PHILIPS SERVICE MAANDBLAD

ONTVANGST VAN OMROEPSTATIONS IN DE Z.G. VISSERIJ-BAND MET DE TOESTELLEN BX 685 A EN BX 685 U

VERSCHEIDENE BIJZONDERHEDEN OMTRENT HET TOESTEL BX 680 A

WENKEN VOOR HET GEBRUIK VAN EEN TRILLER BIJ HET APPARAAT BX 760 X

Fig. 1

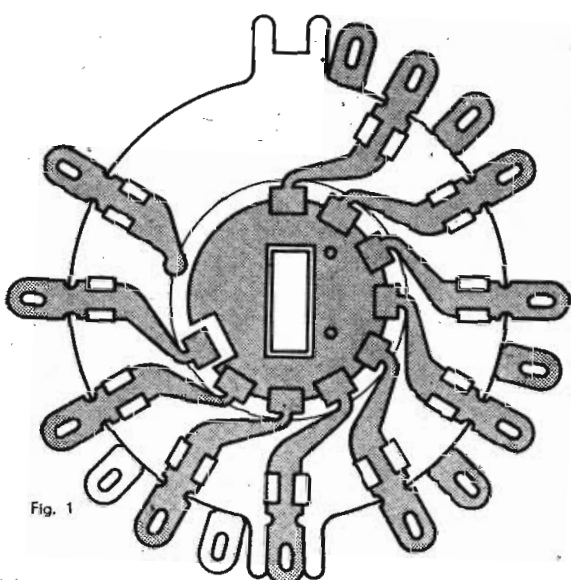
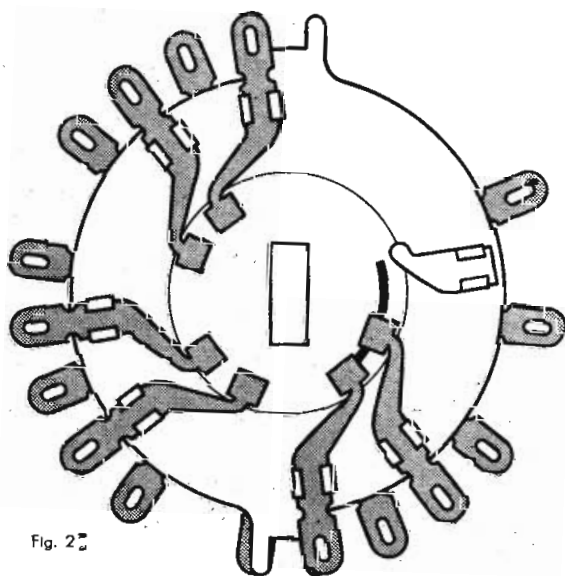
In de figuren 1 en 2 zijn beide zijden van een dergelijk schakelsegment getekend. Dit is schakelsegment 3 in het prinsipeschema op blz. 12 van de service-documentatie BX 680 A.

In fig. 1 ziet men, dat met uitzondering van de contactveer welke in de uitsparing valt, alle con-

tactveren aan een zijde van het segment, middels het cirkelvormige plaatje, met elkaar zijn doorverbonden.

Het doel hiervan is, in het toestel alle niet gebruikte spoelen kort te sluiten tegen het chassis, hetgeen bepaalde voordelen heeft voor K.G. ontvangst.

In de rotor is verder op de plaats van de uitsparing in het plaatje een T-vormig contactstukje aangebracht. Dit dient, om een veer aan de voorzijde van het segment door te verbinden met een of meer contactveren aan de achterzijde.

Fig. 3

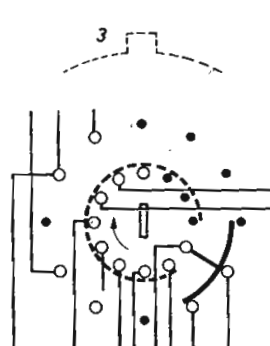
Bevindt het cirkelvormige plaatje zich aan de voorzijde, dan wordt het schematisch aangegeven door een getrokken cirkel. Deze raakt dan de buitenste rij van de als open cirkeltjes aangegeven contacten. Fig. 4 is hiervan een voorbeeld

en dit komt overeen met schakelsegment 2 in de service-documentatie van het toestel BX 680 A. Bevindt de plaat zich aan de achterzijde, dan wordt de cirkel gestippeld getekend en raakt deze de binnenste rij contacten. Fig. 3 is hiervan het voorbeeld. Deze figuur is de schematische voorstelling van fig. 2 en komt overeen met de figuur van schakelsegment 3 in bovenbedoelde service-documentatie. Ook voor het T-vormige contactstukje, dat getrokken wordt getekend, geldt wat zich aan de voorzijde van het segment bevindt; als het gestippeld is, geeft het weer wat aan de achterzijde is te zien.

Fig. 5

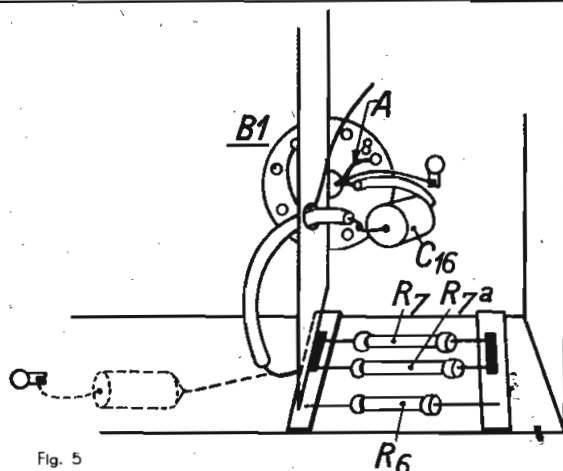
Mocht de eigenaar van een radiotoestel type BX 680 A klagen over brom, als de kwaliteits-schakelaar in de stand „kwaliteit” staat, dan kan dit worden veroorzaakt, door de als laag-frequent versterker gebruikte buis EF 22. De remedie is, de buis te verwisselen tegen een exemplaar met uitvoeringsnummer 10. Zie ook figuur 3 in het artikel over het toestel BX 760 X. De brom kan ook een gevolg zijn van het feit, dat de buis EF 22 dichtbij het spreidingsveld van de voe-

dingstransformator is opgesteld. De oplossing hiervoor is een afschermkap met codenummer A3 303 44 rond de buis aan te brengen. Indien mocht worden geklaagd over gillen bij het verdraaien van de golfschakelaar kan dit worden verholpen, door de gloeidraadaansluiting 8 van de buis B1 met het chassis te verbinden. Dit is de verbinding „A” in fig. 5. Tevens moet de chassisaansluiting van C16 worden verlegd, van de soldeerlip op het chassis naar het middencontact van de buisvoet voor B1. Een en ander zoals aangegeven in fig. 5. Aangeraden wordt om de aansluitdraden van condensator C16 te voorzien van isolatiekous, teneinde sluiting te voorkomen.

Fig. 2

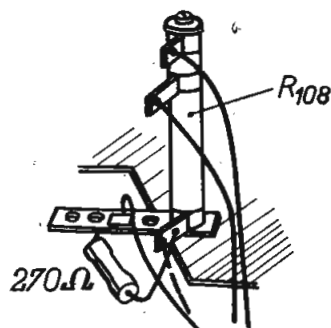
R108. Deze weerstand wordt bevestigd op een montagestripje, dat wordt geklemd onder de bevestigingsschroef van R108. Een en ander is verduidelijkt in figuur 2. Het is gewenst deze serieweerstand aan te brengen in alle gevallen, dat R108 moet worden ingesteld.

2. De weerstand R108 kan niet worden ingesteld op minimale brom. Het instelcontact zal dan geheel naar boven zijn geschoven. Hiervoor bestaan twee oplossingen.
 - a. Vergroting van het instelbereik, door een weerstand van 270 ohm, codenummer 48 425 10/270 E in serie te schakelen met

Fig. 3

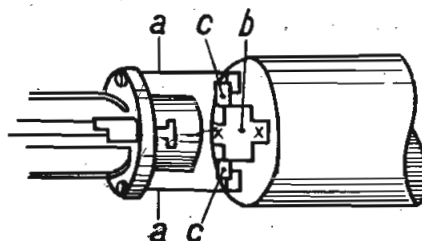
4. Nog iets waar men op bedacht moet zijn, is mechanische brom. Deze is niet gemakkelijk te onderscheiden van elektrische brom. Waarmede men te maken heeft kan op eenvoudige wijze worden geconstateerd door de spanningscarroussel uit te trekken. Hierdoor wordt de spanning voor het toestel onderbroken, terwijl de triller ingeschakeld blijft. Neemt de brom niet of weinig af, dan heeft men met mechanische brom te maken. De oorzaak hiervoor kan zijn, dat de blokkeringsbeugels a, zie fig. 3, trillen tegen de

blokkeringsbeugels b. Door de lippen c van beugel b bij te stellen, kan het euvel worden verholpen.

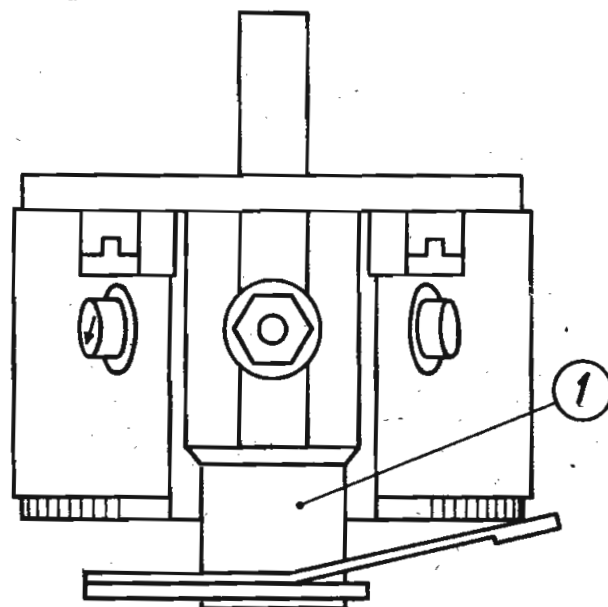
Indien R 1 moet worden vervangen, dan wordt in plaats van een weerstandbandje van 25.000 ohm met codenummer 49 789 00.0, een weerstandbandje van 23.500 ohm met codenummer E2 588 26.0 gebruikt.

Tevens moet dan een stelring worden aangebracht, zoals aangegeven in fig. 1, pos. 1. Het codenummer van deze stelring is 07 902 03.0.
